Vysvětlení / změna / doplnění zadávací dokumentace č. 19

Veřejná zakázka: Oblastní nemocnice Náchod – II. etapa modernizace a dostavby

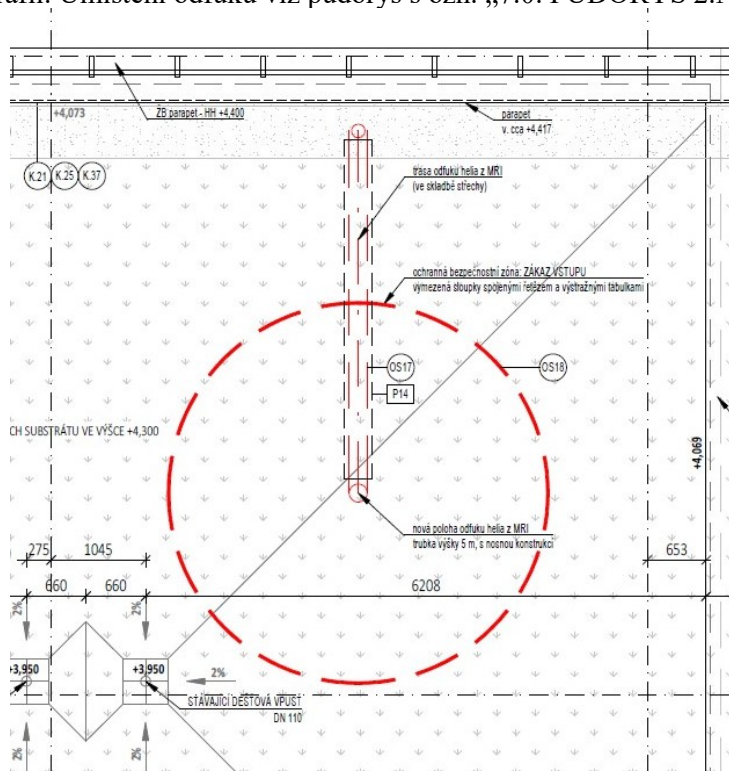
Dotaz č. 1:

OS 17 – odfuk helia, žádáme o schéma odfuku a bližší technickou specifikaci, vč. Podpěrné konstrukce

Odpověď na dotaz č. 1:

Dostatečná a podrobná specifikace odfuku helia ze stávající magnetické rezonance uvedena v tabulce s ozn. 46 Tabulky ostatních výrobků. Stávající provedení odfuku znázorněno na níže uvedených fotografiích. Umístění odfuku viz půdorys s ozn. „7.0. PŮDORYS 2.NP“.

TYPICKÝ ŘEZ KONZOLOU
M1:25

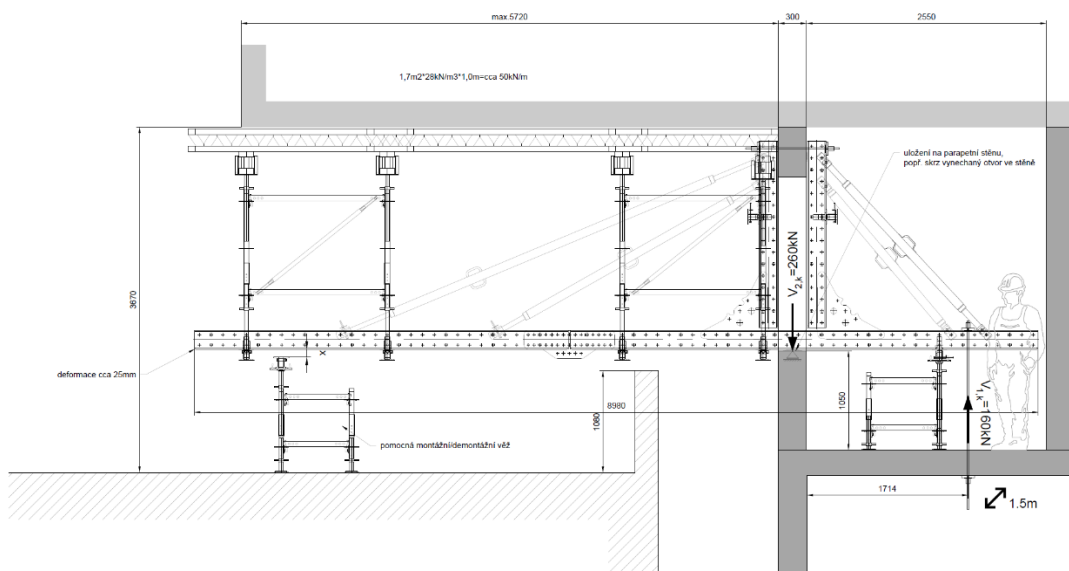
Dotaz č. 11:

Objekt D je v 5.NP vykonzolovaný před osu "B" - k ose "A". Zároveň tato část za osou "B" je předsazena nad budovu C+B. Jak budou tyto budovy staticky zajištěny a jaká jsou uvažována potřebná statická opatření objektů C+B, aby bylo možné provést a umístit na ně podstojkování bednění stropu 5.NP objektu D?

Odpověď na dotaz č. 11:

Řešení postupu výstavby konzole je blíže popsáno v TZ SKŘ v kapitole 11.1.2.2. Realizace z konstrukce kotvené do objektu D. Dokumentace neuvažuje a technický stav objektu C neumožňuje podstojkování konzole při její realizaci z úrovně střechy objektu C. Veškeré zatížení vytvořené novou konstrukcí musí být přenášeno do nového objektu D. Nový střešní plášť objektu C je nutno opatřit ochranou proti poškození při realizaci konzole. Proveditelnost řešení byla konzultována a ověřena se statiky i s dodavateli. Příklad technologického řešení viz níže uvedené schéma.
